**RELATÓRIO DE FISCALIZAÇÃO TÉCNICA DOS SERVIÇOS PÚBLICOS DE
ÁGUA E ESGOTO DO MUNICÍPIO DE
ARARAQUARA**

PRESTADOR: DEPARTAMENTO AUTÔNOMO DE ÁGUA E ESGOTOS – DAAE

Relatório R8 – Verificação de Não-Conformidades

Descrição(1): R32 - Zanin

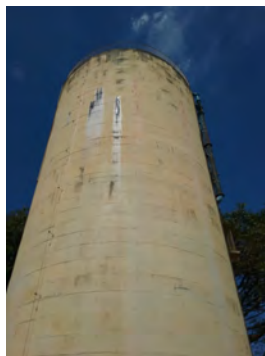
Item 6.2: Ausência de identificação da área (Art. 2º da Lei Federal 11.445/2007). Prazo: Em até 180 dias

Descrição(1): EEEB Parque São Paulo

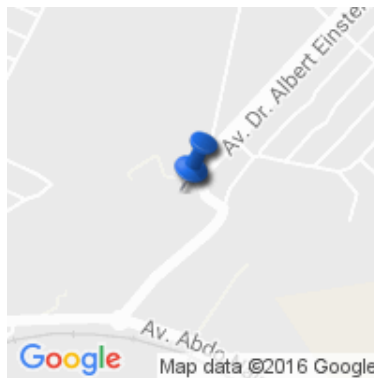
Item 7.1: A área não está devidamente cercada (Art. 2º da Lei Federal 11.445/2007). Prazo: Em até 180 dias

Informações complementares: Os cabos da bomba não estavam no local. Funcionários do DAAE informaram sobre o furto. Havia sinais de vazamentos de esgoto bruto nas proximidades. Um dos investimentos aprovados no reajuste tarifário é a construção de uma nova Elevatória, porém, nenhuma movimentação foi observada no local.
